泊発電所 3 号炉

設置許可基準規則等への適合状況について

第59条 / 1.16 原子炉制御室
(審査会合における指摘事項回答)

令和 5 年 5 月 9 日
北海道電力株式会社

第1.16.14図 アニュラス空気浄化設備の運転

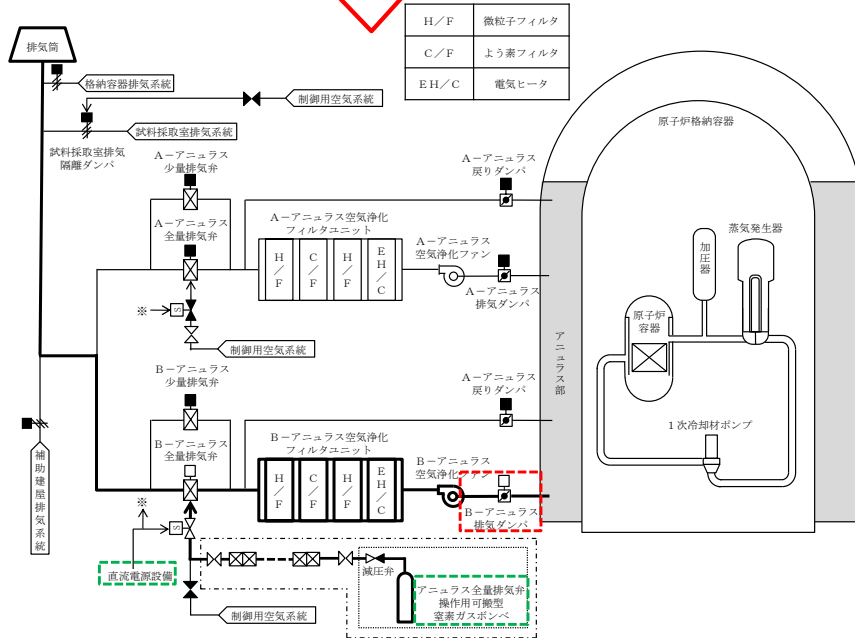
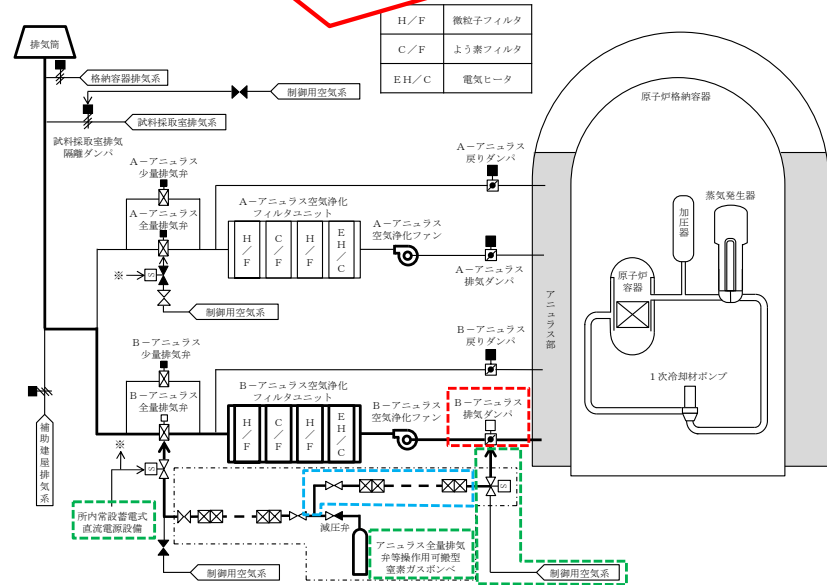
全交流動力電源又は直流電源が喪失した場合のB－アニュラス排気ダンパの開操作でユニハンドラ装置を用いることについて、操作の成立性や設置許可基準規則等への適合方針を説明すること。

例えば、島根2号炉では格納容器フィルタベント系の遠隔手動弁操作機構の操作の成立性等を説明している。

B-アニュラス排気ダンパはユニハンドラ装置により、B-アニュラス全量排気弁は窒素ガスポンベにより、それぞれ別の方法で開操作する設計方針としていた。

- 全交流動力電源又は直流電源が喪失した場合のB－アニュラス排気ダンパの操作について、さらなる被ばく低減及び運用性の向上（※）を図るため、また、先行審査実績の反映の観点から、これまでの「ユニハンドラ装置により開操作する設計方針」から「窒素ガスポンベによる代替空気供給により開操作する方針」へ変更する。

B-アニュラス排気ダンパ、B-アニュラス全量排気弁ともに窒素ガスポンベにより開操作する設計方針へ変更する。【大飯3/4号炉と同様】
これにより、作業想定時間を20分とするアニュラス空気浄化設備の系統構成に要する実時間は17分から15分（模擬による確認結果）に短縮される見通し。
